CONCOURS POUR LE BATIMENT « DES CONCIERGES », A LAUSANNE

Concours pour l'étude d'un bâtiment destiné à remplacer celui dit « des concierges », Cité-Devant, n° 5, Lausanne.

Rapport du Jury.

Projet « *Maisonneur Abraham de Crousaz* » (M. *Epitaux*).
Vue prise du point *A*.

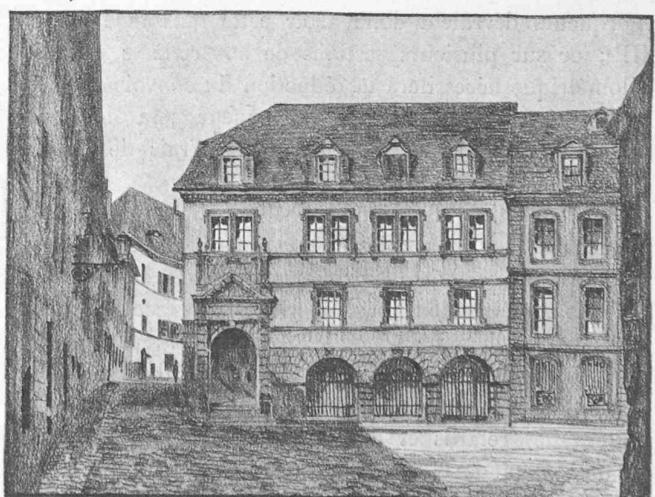
N° 10 (*Maisonneur Abraham de Crousaz*). Projet intéressant et très bien présenté. L'idée de loger, au rez-de-chaussée, un musée lapidaire, est heureuse. Il y a un hors d'échelle entre les arcades des faces sud et ouest et le raccord des dites façades serait, de ce fait, à revoir. L'auteur attire l'attention sur la vue que l'on a, de la cour de l'Académie, sur la tour de la Cathédrale, par une perspective pleine de charme.

Projet « Vulatour » (M. Guignet).

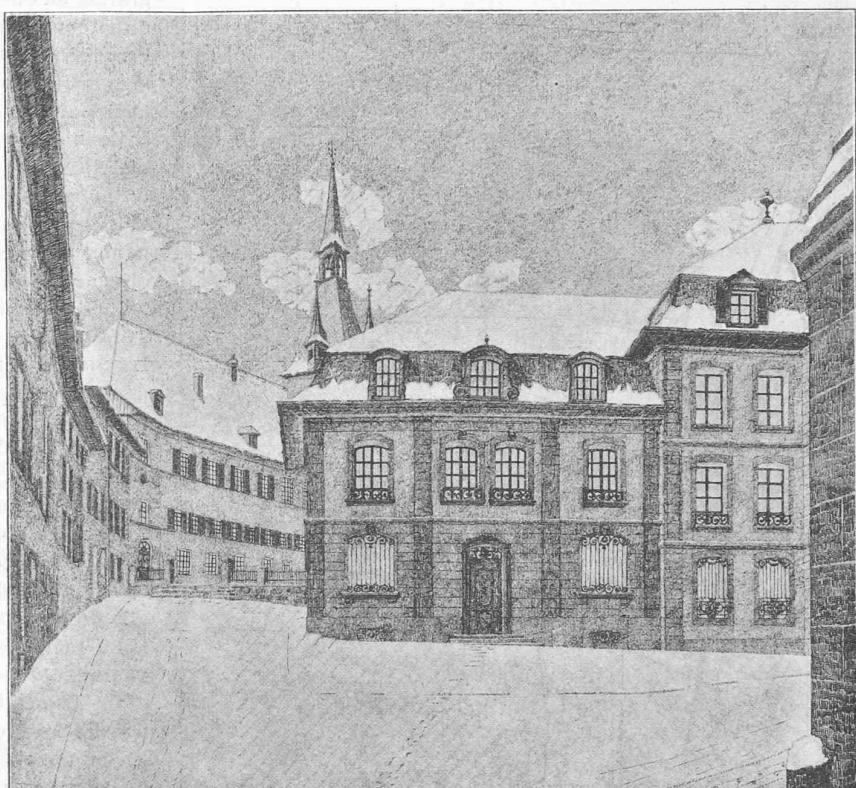
N° 19 (*Vulatour*). Projet pouvant devenir intéressant par un complément d'étude. La vue perspective donne bien l'idée de la destination du bâtiment dans l'esprit du programme. Le bâtiment n° 6 (Préfecture) conserve, de cette manière, tout son intérêt et l'ancienne Académie se trouve bien dégagée.
